ENQUETE PUBLIQUE UNIQUE SUR
LA PROTECTION ET LA MISE EN VALEUR DU LIDO DE FRONTIGNAN
(TRANCHE 2)

ARRETE PREFECTORAL N°2019-I-393 DU 24 AVRIL 2019

Document D : le procès-verbal de synthèse des observations

Procès-verbal de remise de la synthèse des observations au responsable du projet

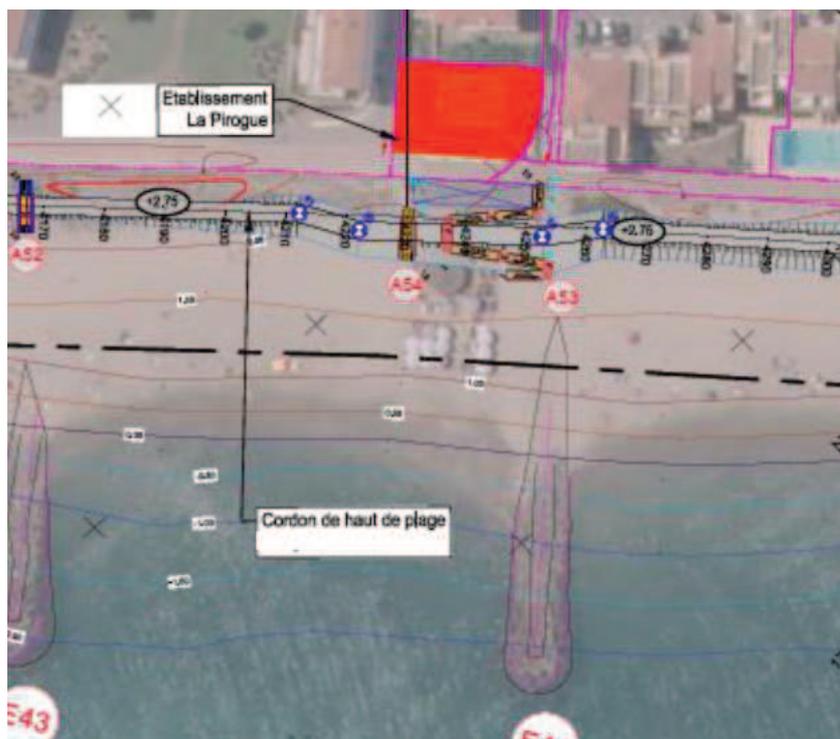
Concernant les accès PMR, les associations rappellent que ces passages doivent être utiles, accessibles, comprendre plusieurs places de stationnement handicapés et autant que possible mutualisés (un passage pour plusieurs demandes) étant donné le coût élevé. Ces passages sont normalisés.

- **L1.44/** Les riverains constatent que **la répartition de ces passages est très inégale**. Sur des linéaires, ils constatent qu'entre un accès PMR et le suivant il y a 22 plages alors que sur d'autres linéaires, il n'y a qu'une plage. Une répartition plus logique serait à rechercher.
